單元 05 · AI 繪圖修正

用對話修正 AI 繪圖：CMOS 邏輯閘案例

南臺科技大學商管學院 · AI Agent 實作講義 · 單元 05
姓名：_____　班級：_____　日期：_____

第 01 版 有錯誤 把右上角的小符號誤認為二極體，畫成一個不相連的二極體。

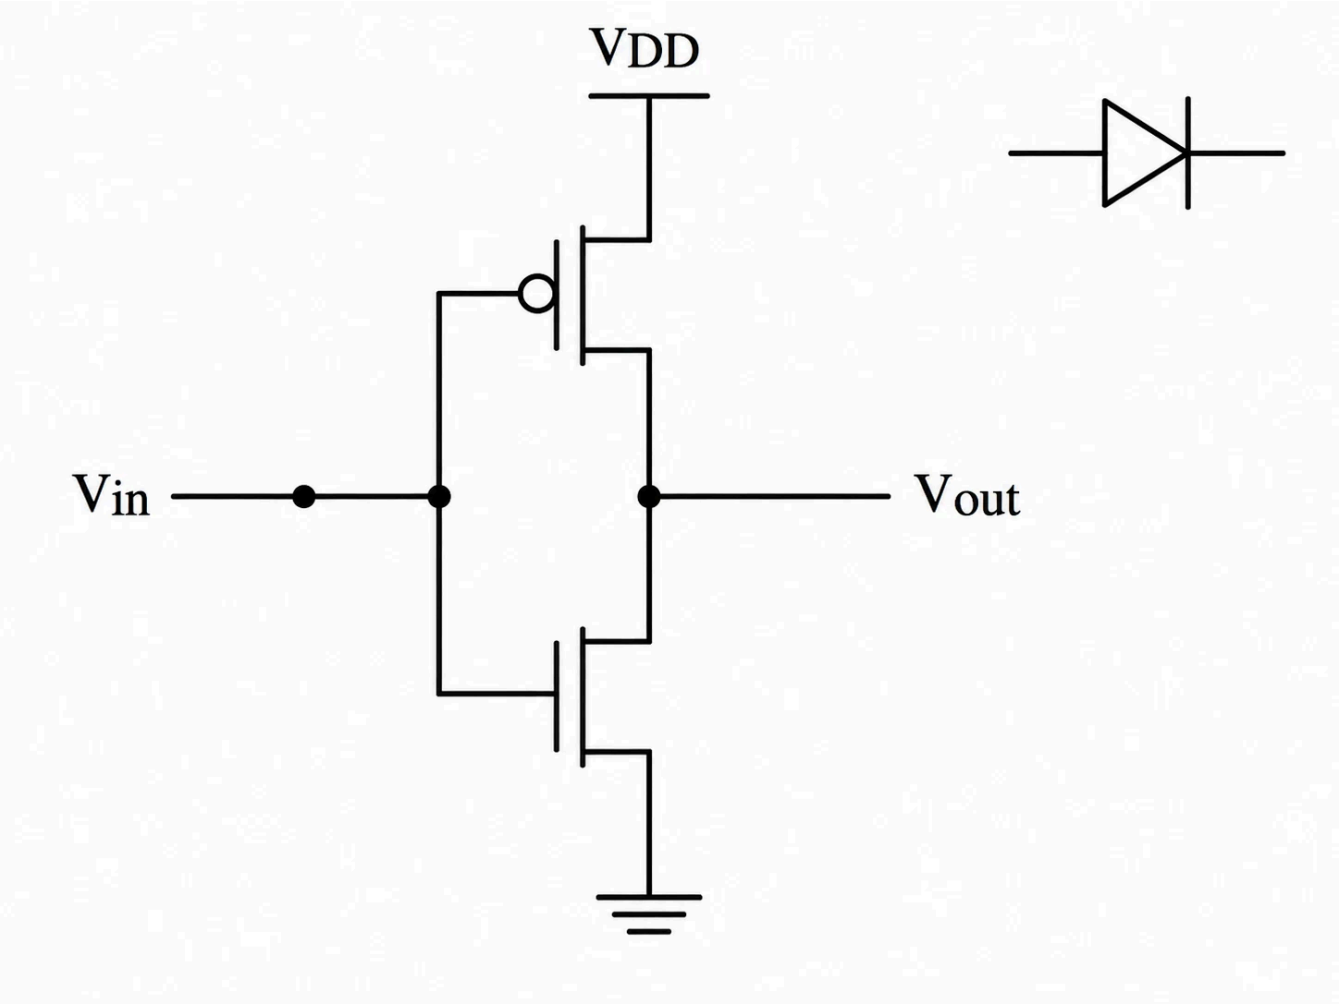
紅色標記 對應的修正：「那個看起來像二極體的符號是反相器。請重畫，並在圖中加上真值表。」

① 被誤畫成二極體：其實是反相器符號

那個看起來像二極體的符號是反相器。請重畫，並在圖中加上真值表。

第 04 版 有錯誤 初版 NAND：串聯 NMOS 的中點多畫了一個圓點，分支接點的圓點卻漏畫。

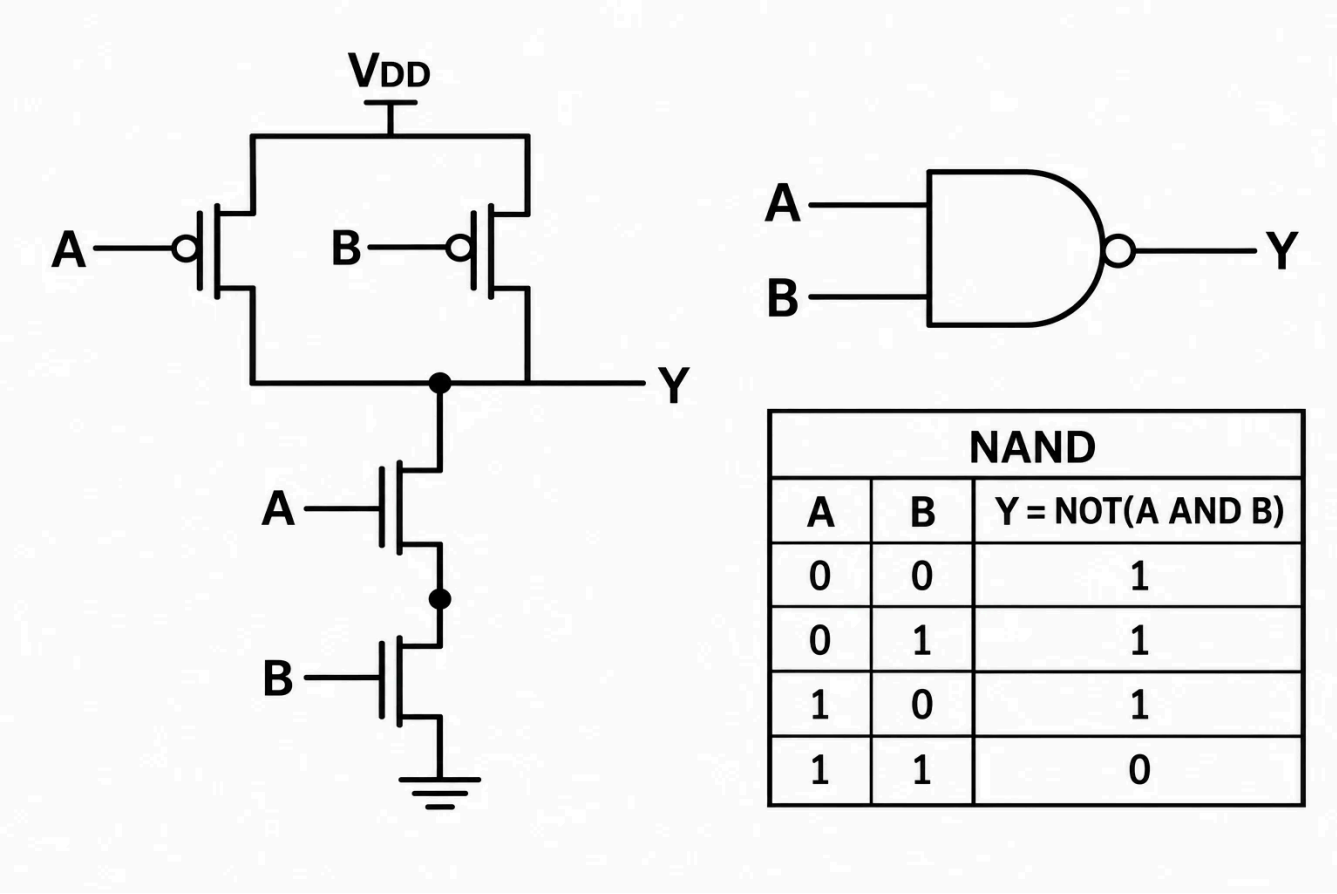
紅色標記 對應的修正：「請修正這張圖。只有三條或更多導線交會的分支接點才要畫實心圓點。」

① 多餘圓點：這裡只有兩條線相接

② 漏畫圓點：VDD 分支（三條線交會）

③ 漏畫圓點：右側 PMOS 接到輸出 Y

請修正這張圖。只有三條或更多導線交會的分支接點才要畫實心圓點。

第 05 版 過渡版本 移除串聯中點的多餘圓點，但分支接點仍有遺漏。

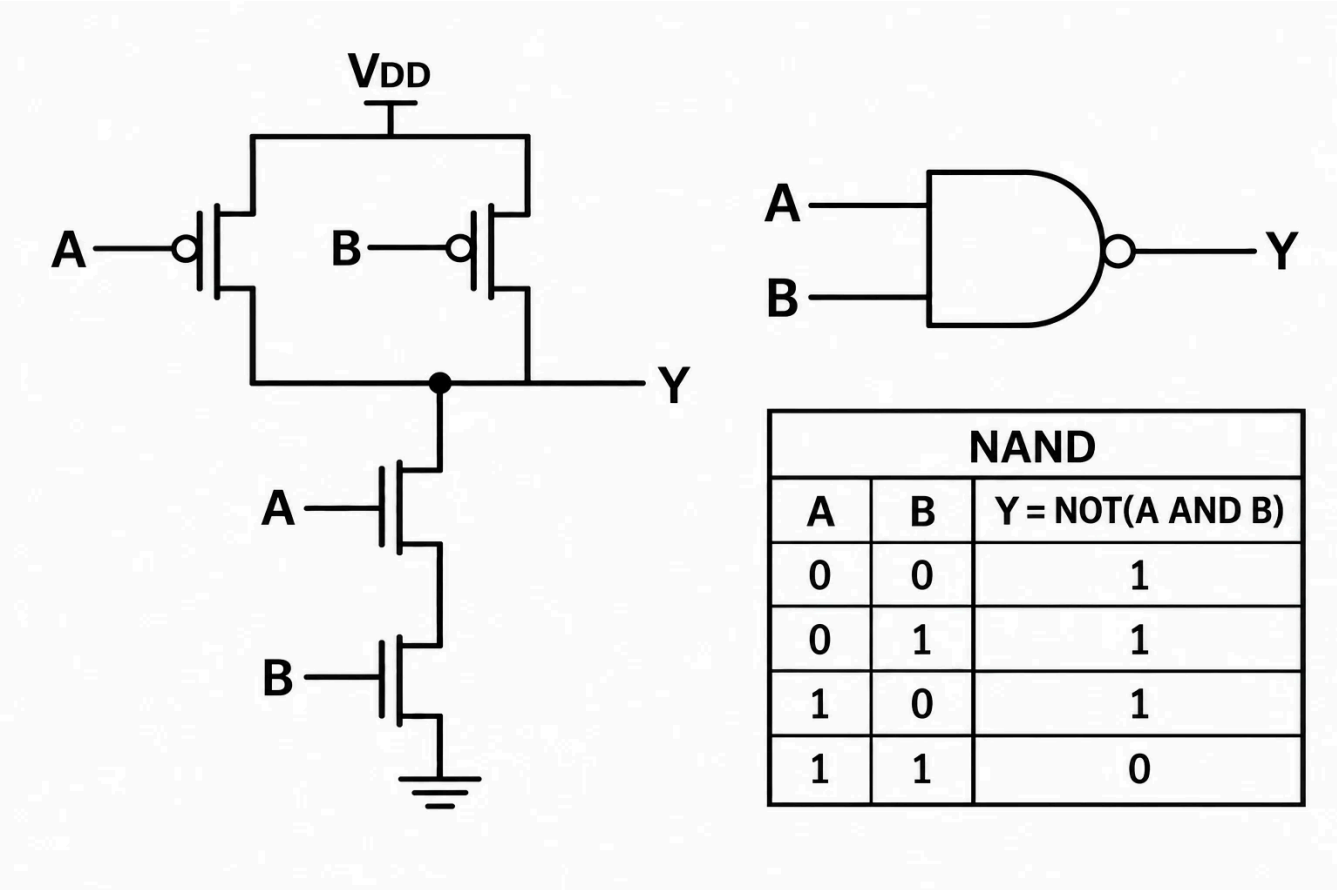
紅色標記 對應的修正：「你還漏了一個接點圓點。」（附上局部截圖）

① 使用者截圖指出的漏點：右側 PMOS 接到輸出 Y

② 同樣漏畫，這次沒被指出，到第 08 版才補上：VDD 分支

你還漏了一個接點圓點。

第 07 版 過渡版本 完整重畫，但 VDD 分支與右側 PMOS 接到輸出的兩個圓點仍然漏畫。

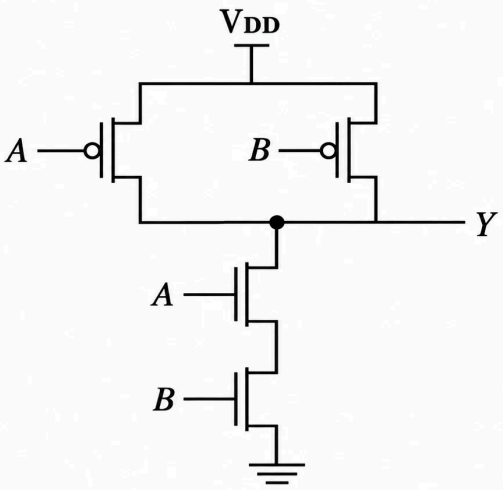
紅色標記 對應的修正：「請重畫這張圖，把漏掉的接點圓點補上。」

① 漏畫圓點：VDD 分支

② 漏畫圓點：右側 PMOS 接到輸出 Y

請重畫這張圖，把漏掉的接點圓點補上。

第 08 版 過渡版本 三個分支接點的圓點都已補齊。

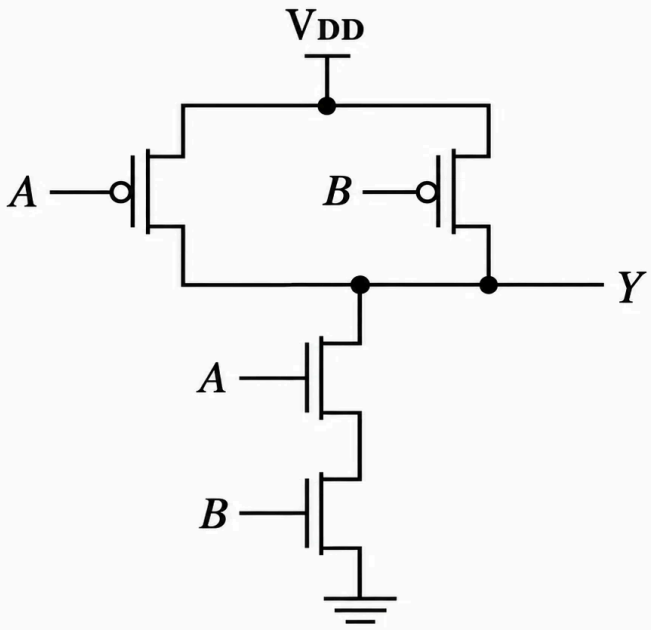
紅色標記 對應的修正：「請改用另一種符號表示布林運算式。」

① 要改寫的布林式：¬(A AND B) 改成上橫線表示法

請改用另一種符號表示布林運算式。

第 10 版 **有錯誤** 兩個反相器的輸出被一條導線接在一起，等於短路。

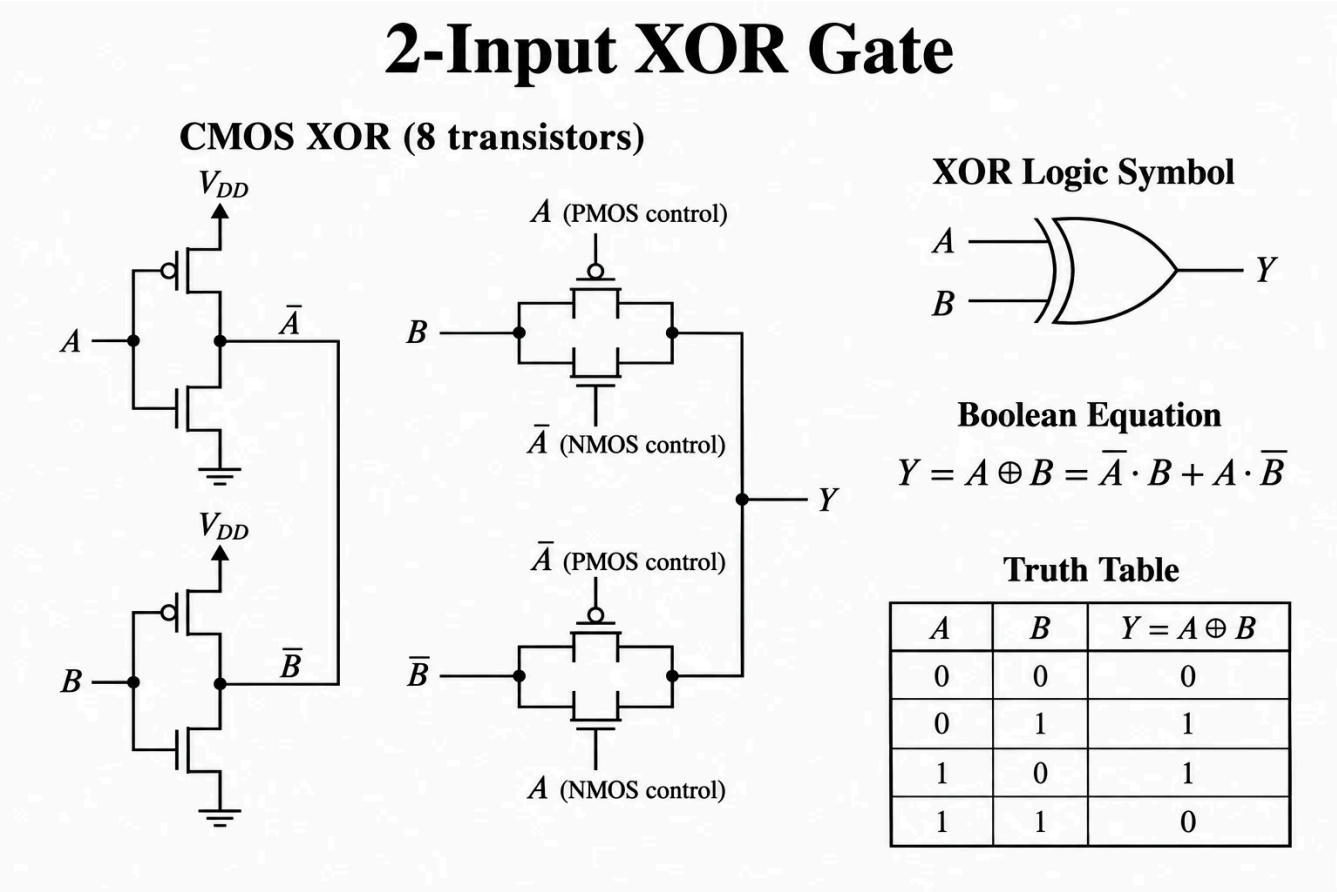
紅色標記 對應的修正：AI 自己發現，第 11 版修正（使用者沒有另外下指令）

① 這條線把 Ā 與 B̄ 兩個輸出接在一起（短路）

第一版把兩個反相器的輸出錯接在一起。我會修正，讓 $\overline{A}$ 與 $\overline{B}$ 維持兩個獨立訊號。

第 11 版 過渡版本 反相器輸出已分開，但傳輸閘電晶體的線條仍有畫過頭的地方。

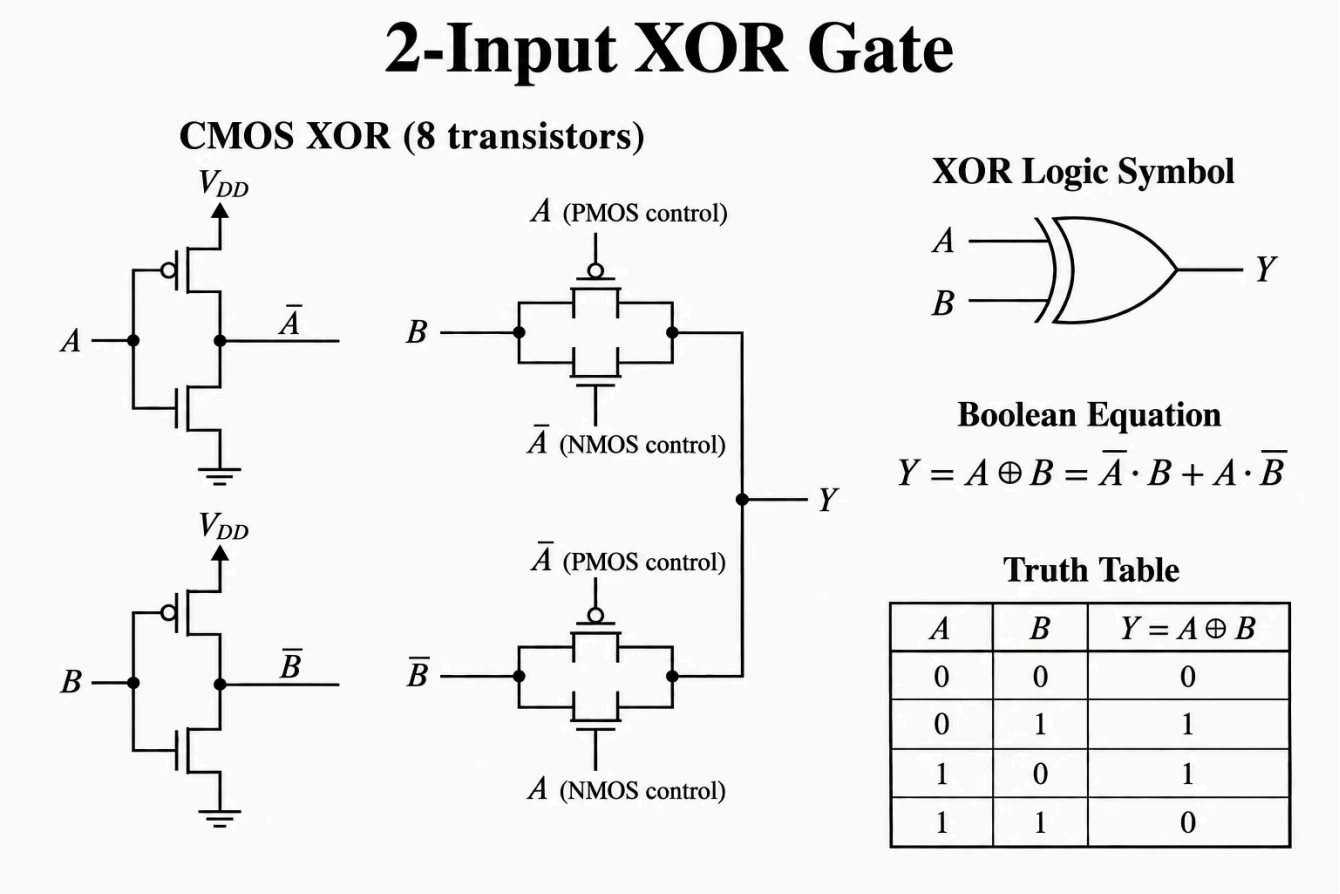
紅色標記 對應的修正：「這幾個地方的線條畫過頭了。」（附上局部截圖）

① 傳輸閘電晶體的引線超出通道線

我會移除傳輸閘電晶體符號中超出通道線的多餘線段。

第 13 版 有錯誤 上拉網路的四顆 PMOS 被畫成全部並聯，電路功能錯誤。

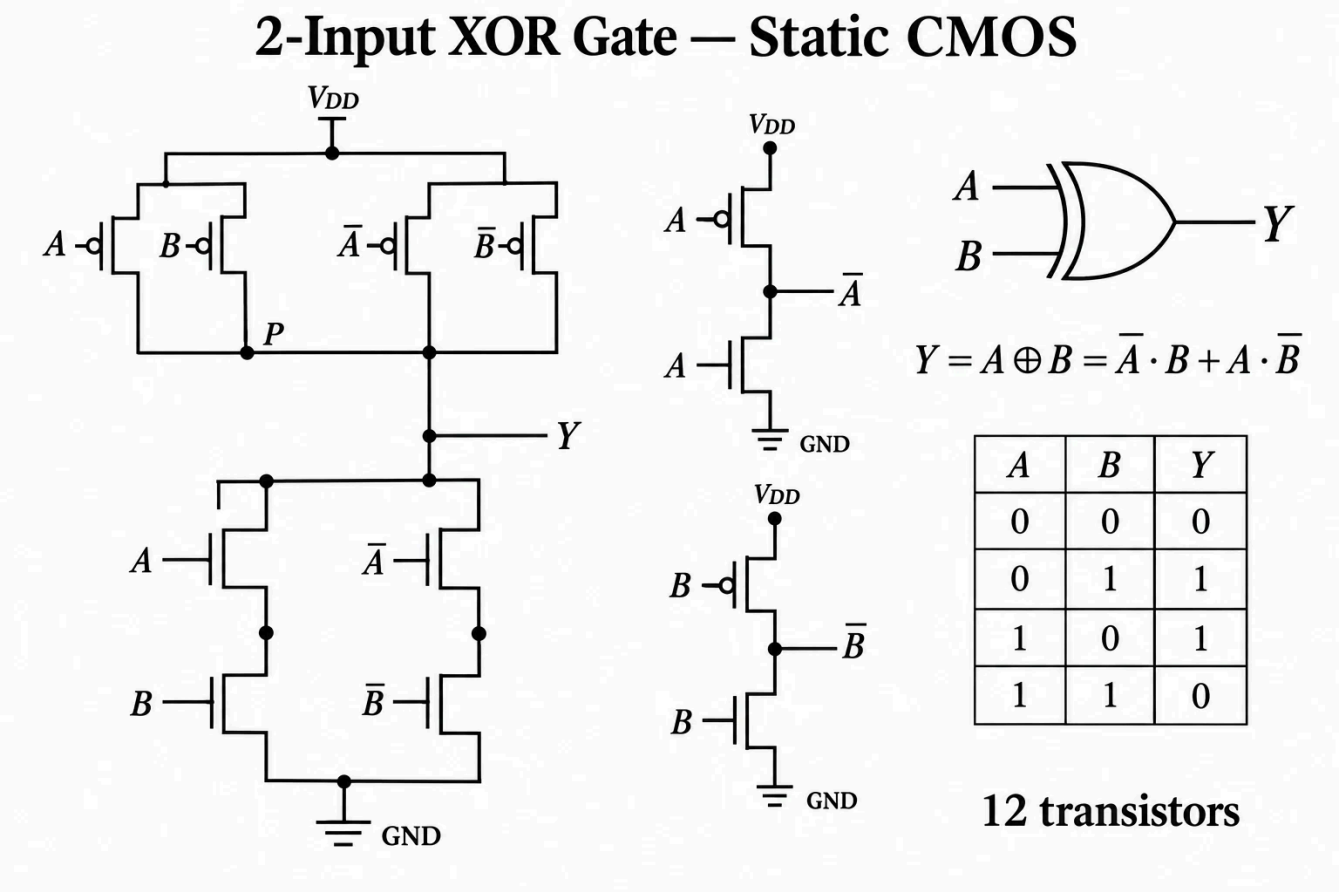
紅色標記 對應的修正：AI 自己發現，第 14 版修正（使用者沒有另外下指令）

① 四顆 PMOS 被畫成全部並聯；應該是兩組並聯再串聯

② 多餘圓點：NMOS 串聯點只有兩條線

③ 多餘圓點：電源線的端點不是分支

④ 沒有用到的線頭

上拉網路需要修正：兩組並聯的 PMOS 必須再串聯起來。我也會移除 NMOS 串聯點上不該有的圓點。

第 14 版 過渡版本 主電路的 PMOS 網路已改正；輸入反相器沒接好，圓點也還不完整。

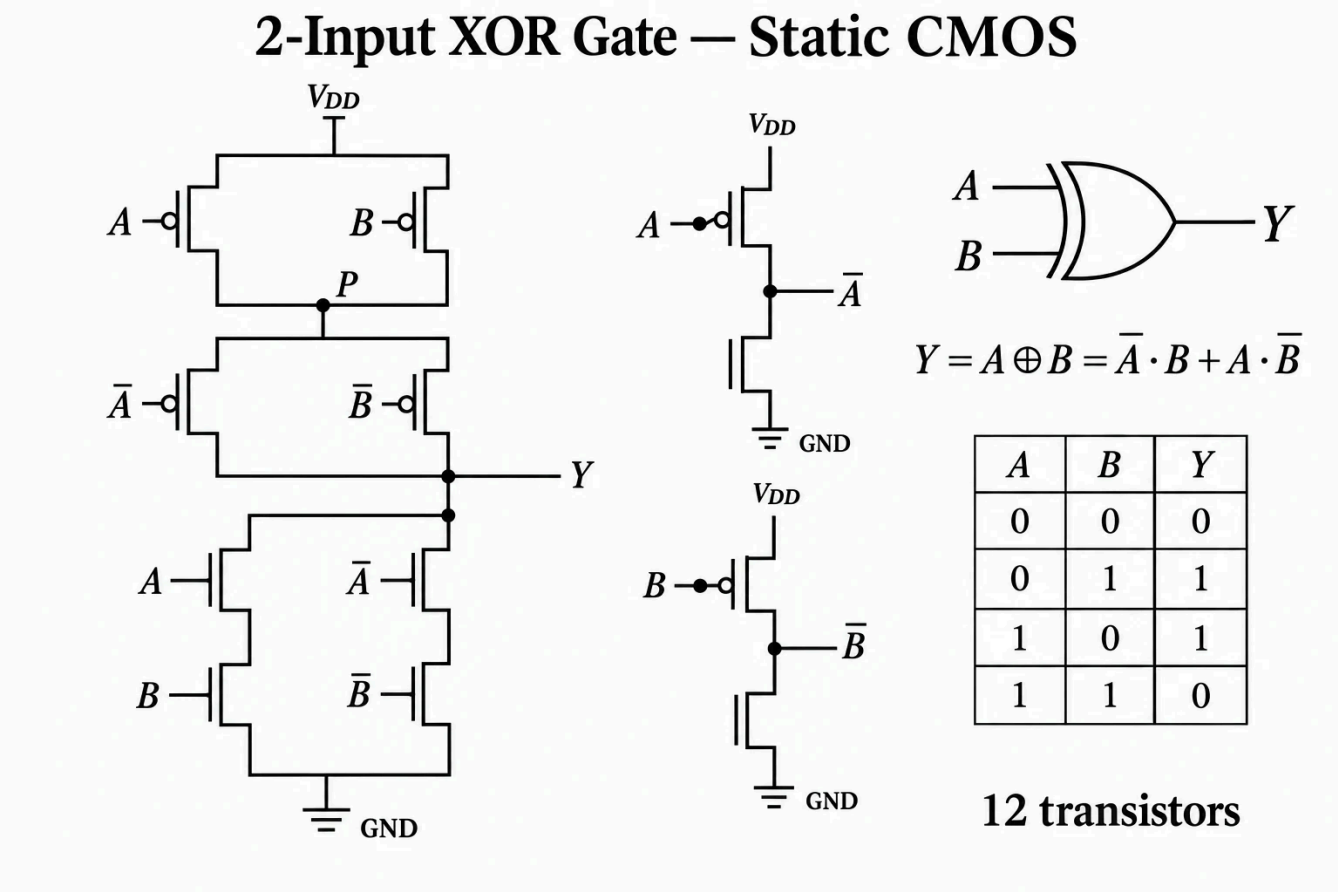
紅色標記 對應的修正：AI 自己發現，第 15 版修正（使用者沒有另外下指令）

① 反相器沒接好：輸入只接到 PMOS，NMOS 的閘極沒有接

② 漏畫圓點：VDD、P 節點下方與 GND 的分支

主電路已經正確。接下來把兩個輸入反相器接好：每個輸入都要同時接到兩顆電晶體的閘極，並修正其餘圓點。

第 15 版 過渡版本 輸入反相器的接線已修正；P 節點下方仍漏一個圓點。

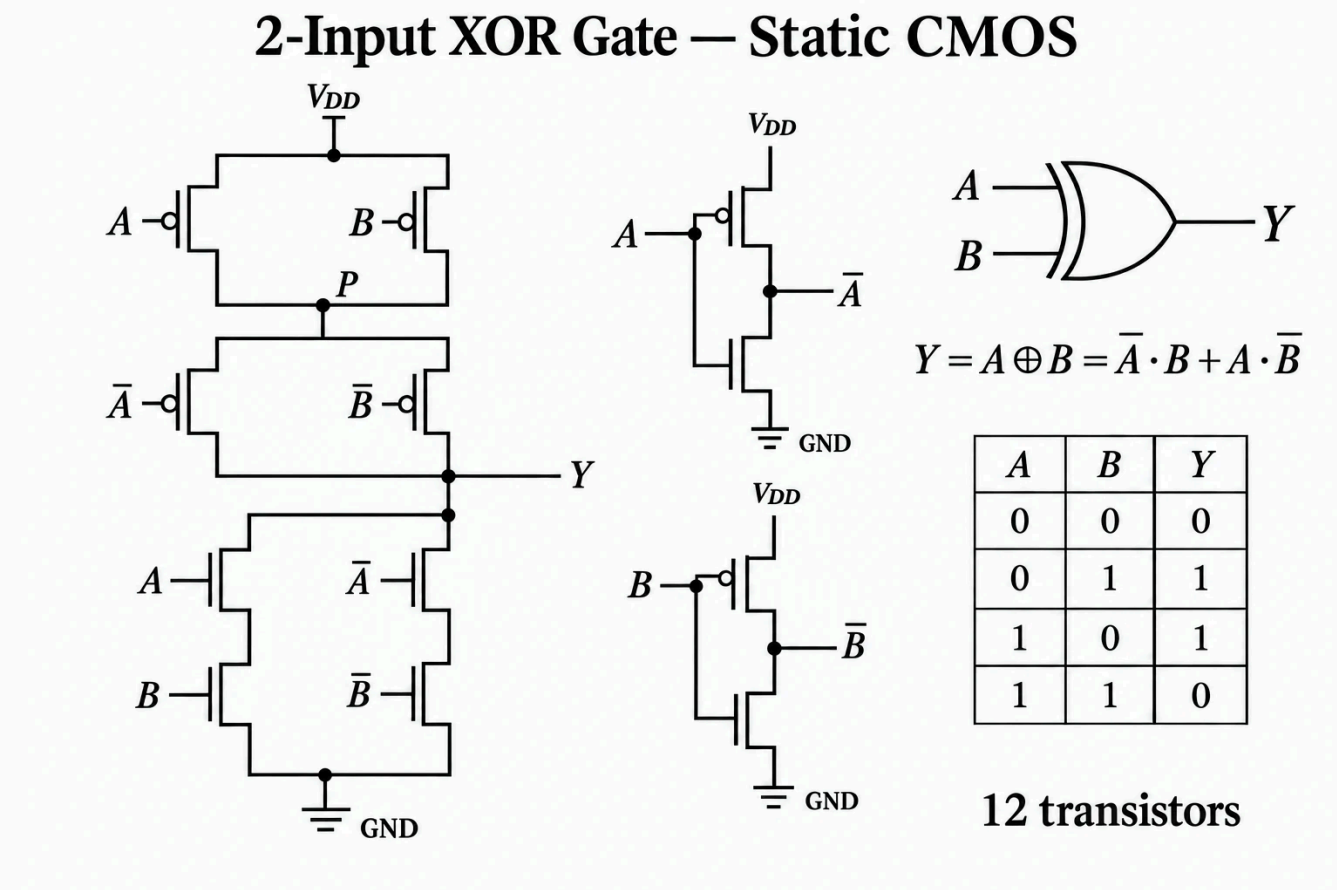
紅色標記 對應的修正：AI 自己發現，第 16 版修正（使用者沒有另外下指令）

① 漏畫圓點：P 節點下方的分支

圖片已更新反相器的閘極連線，並補上電源與接地的接點圓點。
